Vorlage zur Sitzung der Gemeindevertretung Ruhwinkel am 08.12.2025

Abwägung der im Zuge der frühzeitigen Beteiligung der Träger öffentlicher Belange (TÖB) gemäß § 4 Abs. 1 BauGB eingegangenen Stellungnahmen zur 8. Änderung des Flächennutzungsplans der Gemeinde Ruhwinkel.

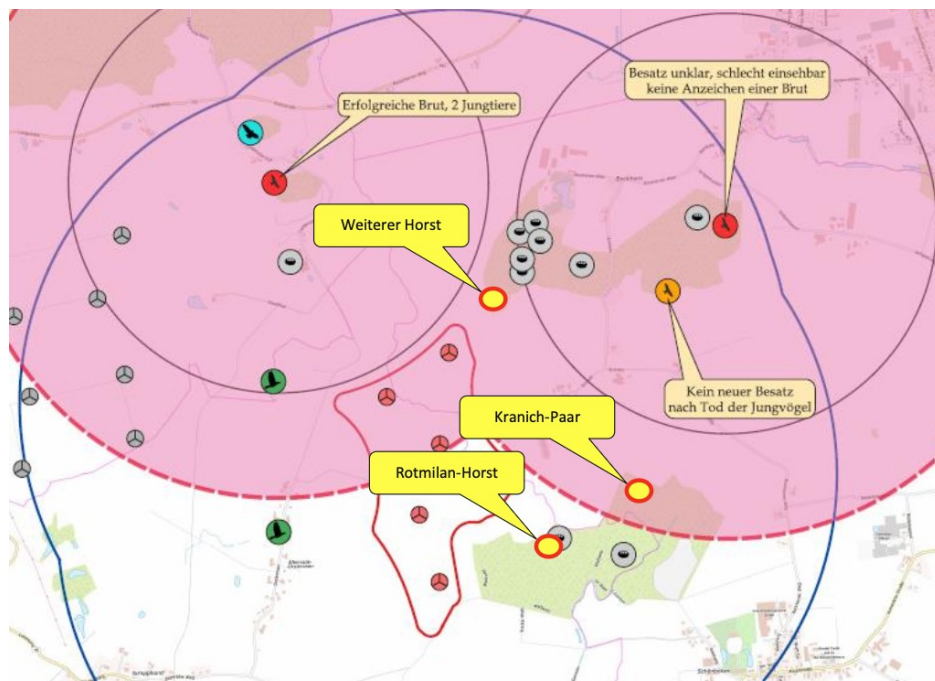
<p>Schattenwurf:</p> <p>Es wird nicht eindeutig beschrieben, wie die Grenzwerte von maximal 8 Stunden Schattenwurf/Jahr bzw. maximal 30 Minuten/Tag an den Wohngebäuden eingehalten werden. Es sind sechs WEA geplant, die jede für sich Schattenwurf zu unterschiedlichen Zeiten an den Gebäuden bzw. den Gärten der Anwohner erzeugen können. Wie wird gewährleistet, dass die Grenzwerte der Schattenwürfe aller sechs WEA an allen Gebäuden der Ortsteile Bockhorn, Schönböken und Altenrade-Dreikronen eingehalten werden?</p>	<p>keine Berücksichtigung</p>
<p>Optisch bedrängende Wirkung:</p>

Stellungnahme	Abwägung
<p>Da sechs sehr hohe WEA mit großem Rotordurchmesser auf einer kleinen Fläche geplant sind, ist eine bedrängende Wirkung vorhanden, auch wenn der Mindestabstand von 3-facher Anlagenhöhe eingehalten wird. Wir fordern, dass die Anzahl und/oder die Höhe sowie Rotordurchmesser der WEA reduziert wird.</p>	<p>Im Außenbereich ist die Errichtung von Windenergieanlagen privilegiert, sofern sichergestellt werden kann, dass öffentliche Belange nicht entgegenstehen. Die Wohnnutzung im Außenbereich ist jedoch nur als dienende Nutzung zu einem im Außenbereich privilegierten Betrieb zulässig. Unabhängig von der Nicht-Privilegierung der Wohnnutzung im Außenbereich kann der Gebäudebestand auch durch Nichtprivilegierte genutzt werden.</p> <p>Die Gemeinde muss daher zwischen dem berechtigten Schutzbedürfnis der im Umfeld wohnenden Menschen und der Privilegierung der Windenergie abwägen. Hierbei ist zu berücksichtigen, dass es zwingend erforderlich ist, dass der Betrieb der WEA im immissionschutzrechtlich vorgeschriebenen Rahmen erfolgt, sprich, dass Richtwerte für Schall und periodischen Schattenwurf zwingend eingehalten werden. Dies wird in der BlmSch-Genehmigung erfolgen müssen.</p> <p>Demgegenüber liegt die Nutzung der Erneuerbaren Energien im überragenden öffentlichen Interesse und dient der öffentlichen Sicherheit (§ 2 EEG). Zudem steht gemäß § 249 Abs 10 des BauGB der öffentliche Belang einer optisch bedrängenden Wirkung einem Windenergievorhaben in der Regel nicht entgegen, wenn der Abstand von der Mitte des Mastfußes der Windenergieanlage bis zur baulichen Wohnnutzung mindestens der zweifachen Gesamthöhe der Windenergieanlage ($2 \times H$) entspricht. In Schleswig-Holstein gilt gemäß Landesentwicklungsplan (LEP-Teilfortschreibung, Kap. 3.5.2 Sachthema Windenergie an Land, Ziffer 6) darüber hinausgehend, dass gemäß den Zielen der Raumordnung ein Abstand von mindestens $3 \times H$ zu Wohngebäuden im Außenbereich einzuhalten ist.</p> <p>Die Gemeinde sieht vor dem Hintergrund der vorstehend beschriebe-</p>

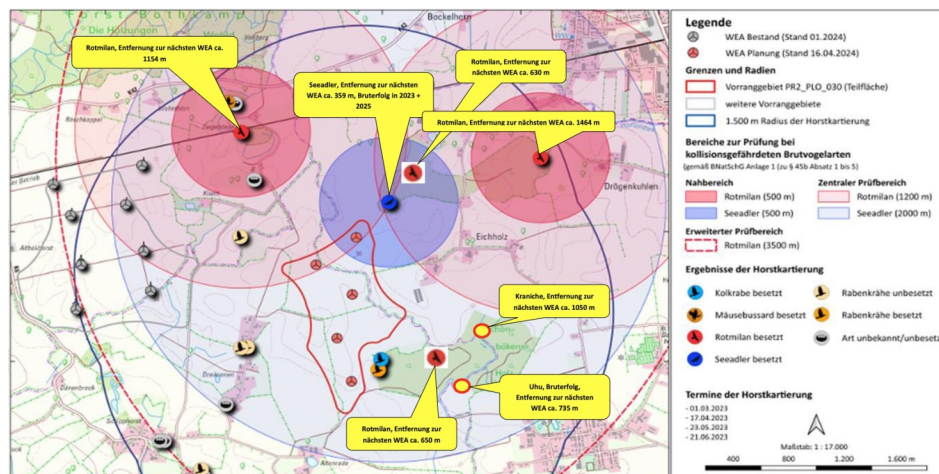
Artenschutzbericht:**• Forderungen:**

Kenntnisnahme.

Die Brutpaare und Horste der im 6 km Radius des Plangebietes wurden mittels Datenrecherche erfasst (Stand: 06.12.2024). Von 2021 bis 2023 wurden zudem Horstkartierungen durchgeführt.

Der Kranich gehört gem. BNatSchG nicht zu den planungsrelevanten Arten. Er wird in Schleswig-Holstein gem. LANU (2008) ausschließlich hinsichtlich der Brutplätze und deren Entfernung zu den geplanten WEA-Standorten betrachtet. Da es keine bekannten Brutplätze des Kranichs innerhalb des Vorranggebietes und im Umfeld gibt, ist keine
